PROJET DE CONSTRUCTION DE LA CITE FINANCIERE PHASE III

APPEL D'OFFRES N° 008/SImAU/DG/DJ/DO/DAF/DMA/RA

BULLETIN N°05 DE REPONSES AUX QUESTIONS

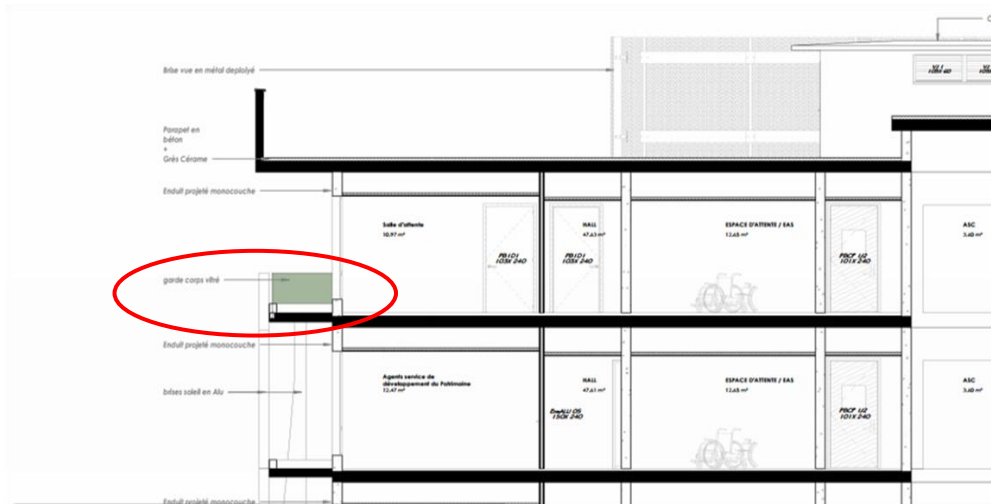
N°	QUESTIONS DES SOUMISSIONNAIRES	REPONSES
1	LOT 01 :  pouvez-vous nous clarifier la valeur negative retrouver dans le DPGF relatif a la SONEB. Lot Gros Oeuvres	LOT 1 _SONEB-SOBIE Se référer à la réponse point N°57 Bulletin N°02. LOT 01 : 4.2 Remblais = -1290 m3 (Valeur Negative) Merci de clarifier les quantités négatives indiquées dans le DPGF pour les remblais, celles-ci n'étant pas cohérentes avec les quantités de déblais. Lot 1 Il s'agit d'une erreur de frappe, il n'y a pas de remblai pour fondations à faire, la quantité sera de zéro 0; l'ENT vérifiera tout de même "  Coupe de <u>soneb</u> : on a un <u>radier+dallage</u>, après la fouille, n'y aura pas de remblai.

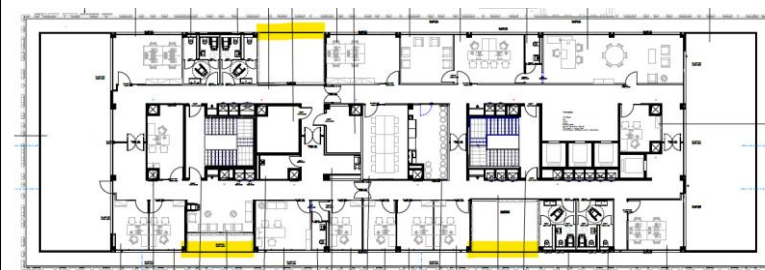
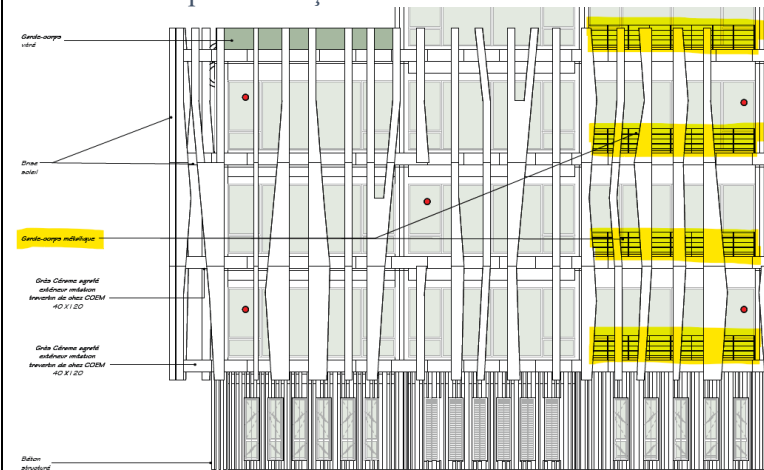
"73108 GARDE-CORPS METALLIQUE Au R+1 Hall face aux ascenseurs
Bordure Course R+4 Garde-corps métallique galvanisé à peindre de hauteur 1085mm comprenant

Merci de nous indiquer où se trouvent les gardes corps galvanisés et aussi garde corps vitrée ne paraissent pas dans le DPGF

Se référer aux plans & façades.

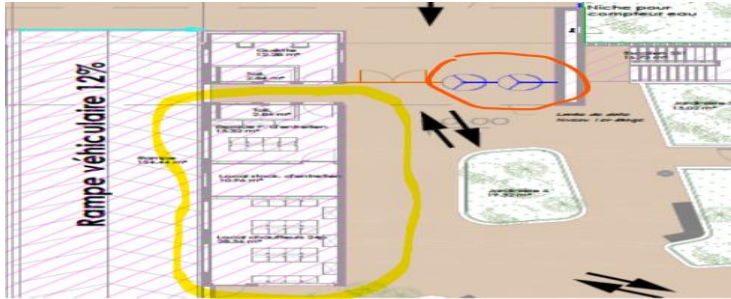
Il ya Une unite de mesure en m2 en Page 01 et une autre en Unite en page 02 pour les memes articles La quelle faut il Considerer?

Il s’agit d’une erreur, vous devrez considérer plutôt l’Unité.

A la page 1 intitulée « BPU », le prix unitaire de l’article est évalué plutôt à l’Unité ;

A la page 2 il s’agit d’un devis quantitatif et estimatif ou l’article est également évalué à l’Unité.

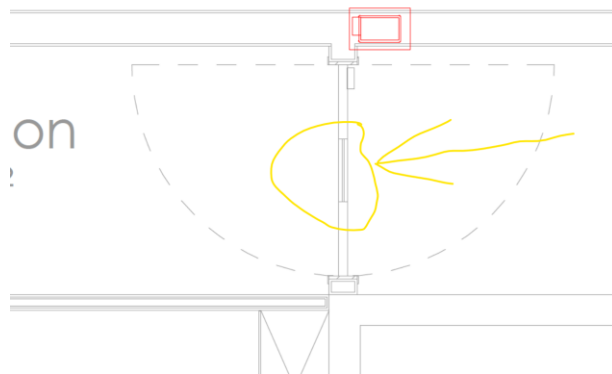
définitive de cet article doit être m² ou ml. Au cas où l'unité définitive est le m², veuillez fournir la largeur, la hauteur ou la règle de calcul de la surface développée correspondante, afin de permettre au Soumissionnaire d'établir son prix sur une base homogène. Si l'unité définitive est le ml, veuillez confirmer que l'unité du récapitulatif du bordereau doit être corrigée en conséquence en ml.	
12	LOT 01: Veuillez préciser si les études d'exécution / EXE à la charge de l'Entrepreneur ainsi que la mission géotechnique G3 imposent des exigences spécifiques de qualification pour le bureau d'études, le bureau géotechnique et les responsables techniques concernés. Dans le cas où le Soumissionnaire proposerait un bureau d'études ou un bureau géotechnique disposant de qualifications d'ingénierie et de reconnaissance géotechnique délivrées en Asie / en Chine, ainsi que d'expériences pertinentes sur des projets internationaux similaires, veuillez confirmer si ces qualifications peuvent être acceptées. Si les qualifications d'études ou de reconnaissance géotechnique délivrées en Asie / en Chine ne sont pas acceptables, veuillez préciser les exigences minimales de qualification, les justificatifs d'équivalence acceptables, les éventuelles obligations de recours à un partenaire local, les responsabilités de signature finale ainsi que le processus d'approbation, afin de permettre au Soumissionnaire d'évaluer correctement les ressources d'études, les ressources géotechniques, le coût et le planning.	LOT 1 _SONEB-SOBIE Les bureaux d'études technique et géotechnique sélectionnés par l'entreprise, feront l'objet d'une demande d'agrément soumise par l'entreprise. Ils devront justifier de références sur des projets similaires réalisés en Afrique de l'Ouest. Ils devront également démontrer une parfaite maîtrise des normes de calcul, des codes et standards applicables au projet, ainsi qu'une bonne pratique de la langue française

résistance aux chocs est vérifiée au moyen d'un sac anthropomorphe de 100 kg, la résistance à la perforation par la chute libre d'une bille d'acier de 50 mm de diamètre et de 5 kg, et les performances ignifuges sont contrôlées selon la norme GB/T 5455, avec un temps de post-combustion et un temps d'incandescence ne dépassant pas 4 secondes. En outre, les produits doivent comporter un marquage permanent indiquant notamment le numéro de la norme applicable, le nom du fabricant, la date de fabrication, la désignation du produit et, le cas échéant, la performance ignifuge. Les filets ayant dépassé leur durée d'utilisation, présentant un vieillissement, des ruptures, une perte de performance ignifuge, ayant subi un choc ou n'étant pas conformes aux essais doivent être mis au rebut et remplacés. Veillez confirmer si, sous réserve de la soumission des fiches techniques, certificats de conformité, rapports d'essais et, le cas échéant, d'une note d'équivalence technique, et après approbation par le Maître d'Œuvre / le Bureau d'Études / le Bureau de Contrôle Technique, les filets de sécurité conformes à la norme GB 5725-2009 peuvent être acceptés comme solution équivalente ou alternative aux exigences des normes EN 1263-1 et EN 1263-2.											
10	LOT 02 : Après vérification, le Soumissionnaire constate que concernant l'article 8316 GORGE PLACOPLATRE, le tableau récapitulatif des quantités indique que l'unité est m², tandis que les quantités détaillées par niveau sont calculées en ml. Compte tenu du fait que cet ouvrage correspond à une gorge / retombée linéaire en plaque de plâtre, il est généralement mesuré au mètre linéaire ou ml. Veuillez préciser si l'unité de mesure définitive de cet article doit être m² ou ml. Au cas où l'unité définitive est le m², veuillez fournir la largeur, la hauteur ou la règle de calcul de la surface développée correspondante, afin de permettre au Soumissionnaire d'établir son prix sur une base homogène. Si l'unité définitive est le ml, veuillez confirmer que l'unité du récapitulatif du bordereau doit être corrigée en conséquence en ml.	LOT 2 _POSTE-BANQUE POSTALE Veillez considérer l'unité mentionnée dans le détail ci-dessous et chiffrer au mètre linéaire « ml » <table><tr><td>SIEGE POSTE</td><td></td><td></td><td></td><td></td></tr><tr><td>R+2 à R+5</td><td>ml</td><td>308,00</td><td></td><td></td></tr></table>	SIEGE POSTE					R+2 à R+5	ml	308,00		
SIEGE POSTE												
R+2 à R+5	ml	308,00										
11	LOT 02 : Après vérification, le Soumissionnaire constate que concernant l'article 8316 GORGE PLACOPLATRE, le tableau récapitulatif des quantités indique que l'unité est m², tandis que les quantités détaillées par niveau sont calculées en ml. Compte tenu du fait que cet ouvrage correspond à une gorge / retombée linéaire en plaque de plâtre, il est généralement mesuré au mètre linéaire ou ml. Veuillez préciser si l'unité de mesure	LOT 2 _POSTE-BANQUE POSTALE Veillez considérer l'unité mentionnée dans le détail ci-dessous et chiffrer au mètre linéaire « ml »

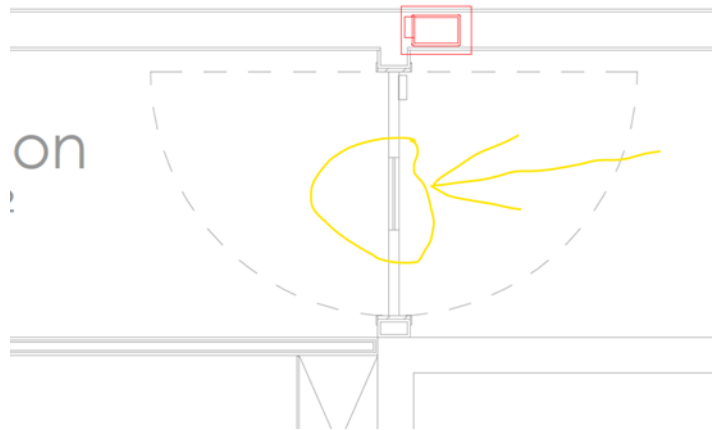
17	Selon l'addenda #1, en faisant référence à la liste des modifications, on a un ajout des équipements et des ventouses pour les double portes dans les différents étages pendant que le bordereau n'a pas été change en quantités pour les ventouses ni pour les lecteurs etc. ce n'est pas claire selon quelle topologie faut-il ajouter les lecteurs et ventouses comme les portes s'ouvre dans les deux directions. Veuillez vérifier et clarifier ce qu'on doit ajouter comme contrôle pour ces portes pour un bon chiffrage.	LOT 2 _POSTE-BANQUE POSTALE

Cette porte encerclée en jaune sur chaque étage est une porte de recouplement, en position ouverte permanente dans le fonctionnement du bâtiment, il n'est pas prévu de contrôle d'accès ni de verrouillage à clé. La ventouse de maintien en position ouverte étant déjà incluse dans la prestation de fourniture de la porte au lot Menuiserie Bois, les entreprises sont priées d'inclure le système d'asservissement de ces ventouses à la centrale SSI pilotée par le CMSI (Centralisateur de Mise en Sécurité Incendie) au lot Courants Faibles – SSI pour assurer la fermeture de ladite porte en cas d'incendie. 
18	Selon l'addenda #1, il y a des nouveaux asservissements pour des ventouses électromagnétiques pour les doubles portes de recouplement, cependant ces portes ne sont pas contrôlés pas le system de contrôle d'accès et ne font pas parties des prestations du lot d'électricité et leurs serrures sont de serrures à cylindres conventionnels et non pas électrique ou bien électromagnétiques. Veuillez vérifier et clarifier ce qu'on doit considérer dans nos prestations pour un bon chiffrage.	LOT 2 _POSTE-BANQUE POSTALE  Cette porte encerclée en jaune sur chaque étage est une porte de recouplement, en position ouverte permanente dans le fonctionnement du bâtiment, il n'est pas prévu de contrôle d'accès ni de verrouillage à clé.

La ventouse de maintien en position ouverte étant déjà incluse dans la prestation de fourniture de la porte au lot Menuiserie Bois, les entreprises sont priées d'inclure le système d'asservissement de ces ventouses à la centrale SSI pilotée par le CMSI (Centralisateur de Mise en Sécurité Incendie) au lot Courants Faibles – SSI pour assurer la fermeture de ladite porte en cas d'incendie. 
19	LOT 01 Conformément au BULLETIN N°01 DE REPONSES AUX QUESTIONS, le Marché est à prix forfaitaire. Toutefois, l'article 11.4.3 du CCAP prévoit une formule de révision des prix sans préciser les indices ni les coefficients applicables. Merci de bien vouloir confirmer si la révision des prix est applicable au présent Marché. Dans l'affirmative, veuillez préciser les indices et coefficients applicables.	LOT 1 _SONEB-SOBIE L'article 11.4.3 du CCAP prévoit les conditions d'actualisation de prix du marché pour tenir compte des variations de prix entre la date de validité des offres et le début d'exécution des travaux ; et non de révision de prix. Les prix du marché sont forfaitaires et non révisables sur la durée du marché.
